2006年7月12日 307 走行装置の不具合

リコール届出一覧表

リコール届出日:平成18年7月11日

不具合発生箇所

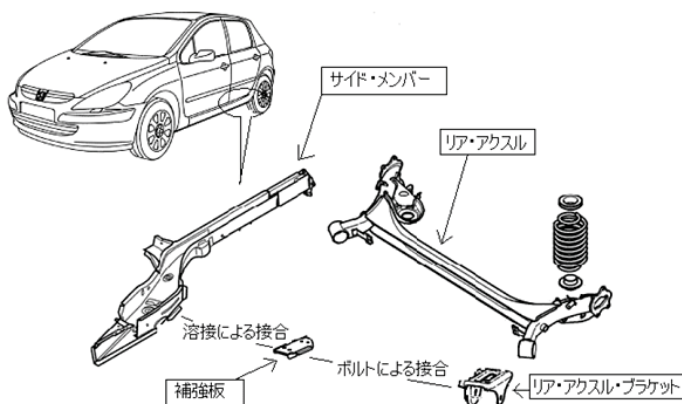
車体のサイドメンバーにリアアクスルを取り付けるための補強板と当該メンバーの溶接が不適切のため、がたが発生するものがある。そのため、そのまま使用を続けると、当該メンバーとリアアクスルブラケットの取付ボルトが緩み、最悪の場合、ボルトが外れて当該ブラケットが車体から分離し、走行安定性が損なわれるおそれがある。

全車両、補強板の取り付け状態を点検し、取り付けが不適切と認められる場合は、修正作業を実施する。

点検、修正作業を完了した時点で、リア・アクスル・ブラケット下面に黄色のペイントでマークを表示する。
